TRANS/WP.29/2004/3
10 décembre 2003

PROPOSITION DE PROJET DE COMPLÉMENT 24 À LA SÉRIE 03
D'AMENDEMENTS AU RÈGLEMENT N° 37

(Lampes à incandescence)

Communication du Groupe de travail de l'éclairage et de
la signalisation lumineuse (GRE)

Feuille H8/1

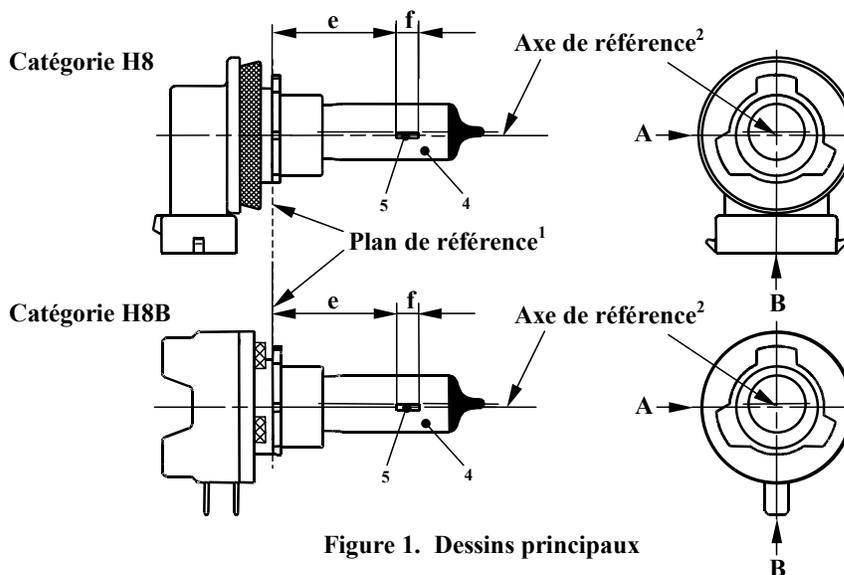
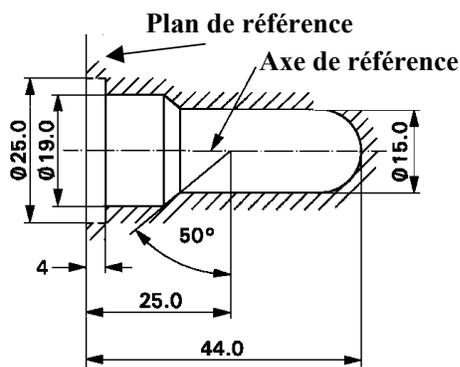
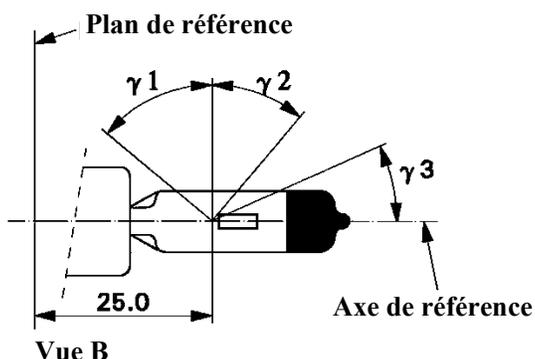
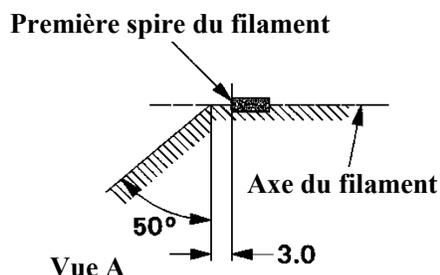
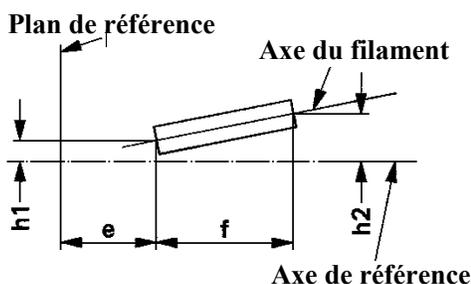
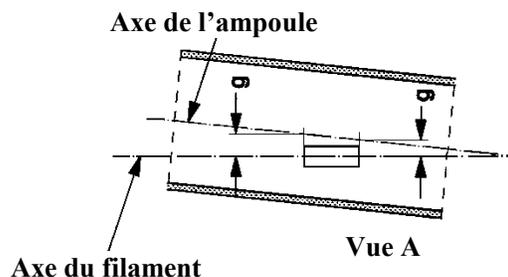
Feuilles H8/1 à 4, remplacer par les nouvelles feuilles H8/1 à 4 (voir pages suiv.).

Feuille H9/1

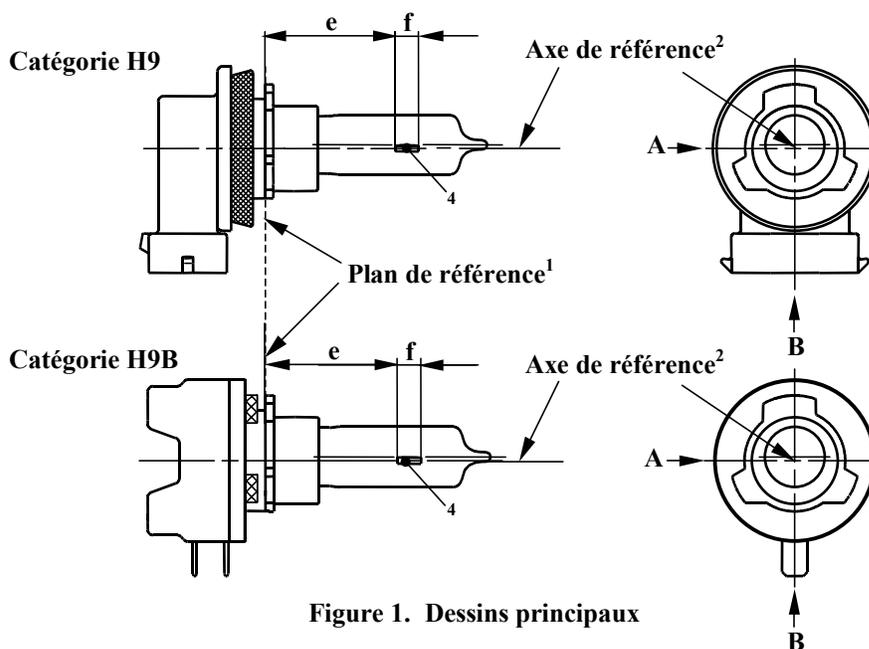
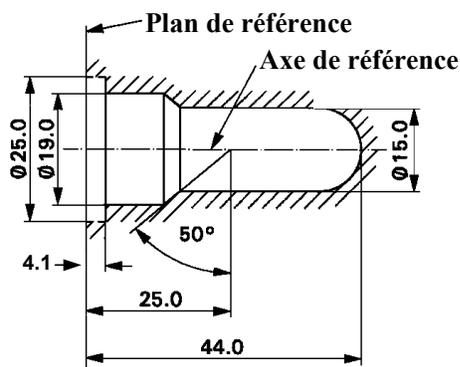
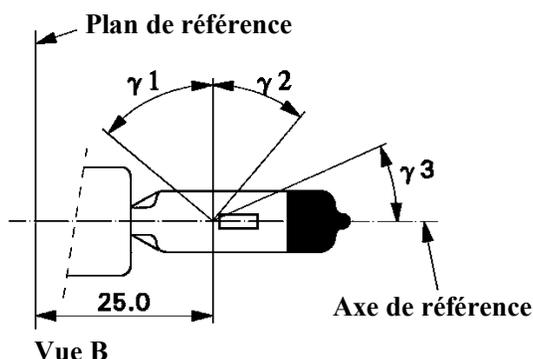
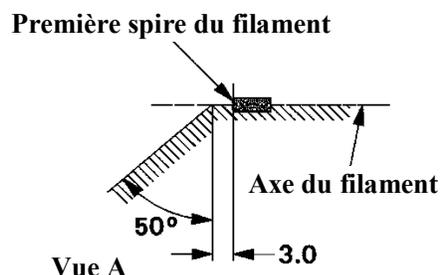
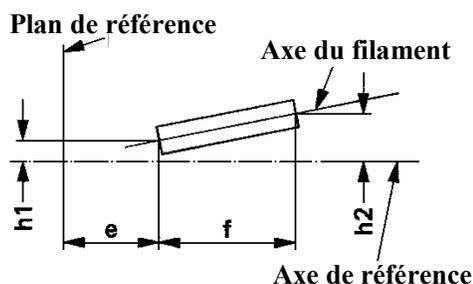
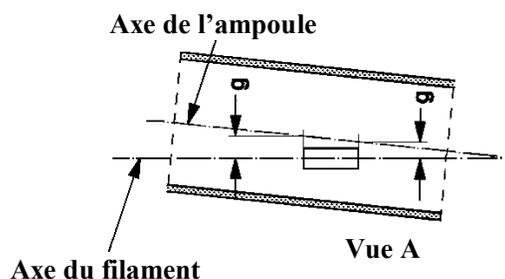
Feuilles H9/1 à 4, remplacer par les nouvelles feuilles H9/1 à 4 (voir pages suiv.).

Feuille H11/1

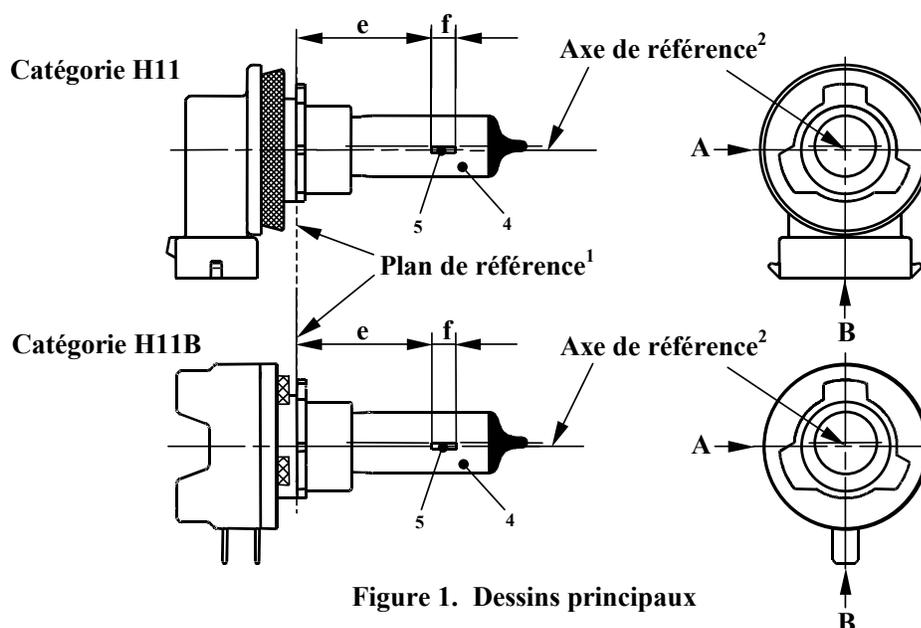
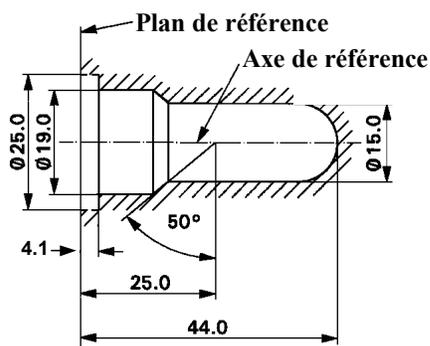
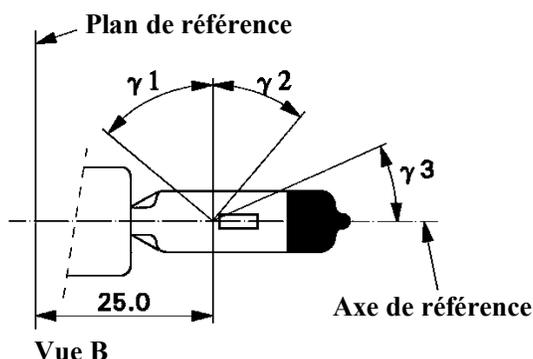
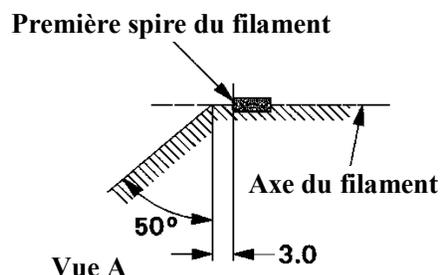
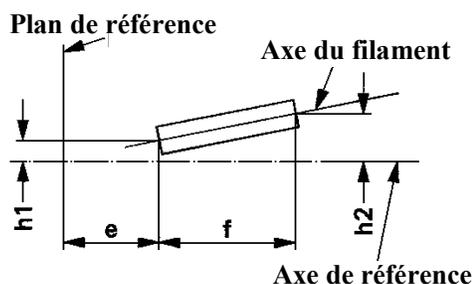
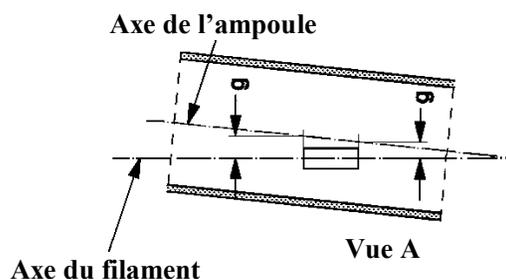
Feuilles H11/1 à 4, remplacer les nouvelles feuilles H11/1 à 4 (voir pages suiv.).

Feuille HIR2/2

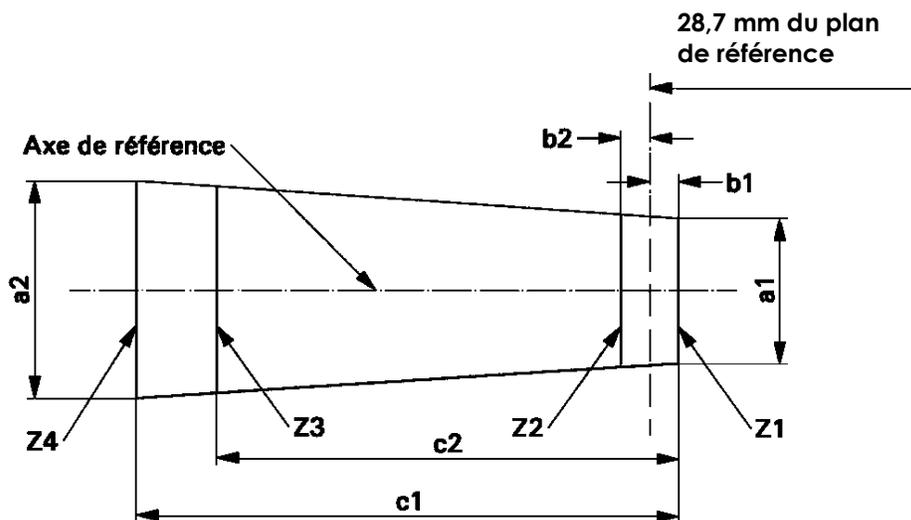
Feuilles HIR2/1 à 3, remplacer par les nouvelles feuilles HIR2/1 à 3 (voir pages suiv.).
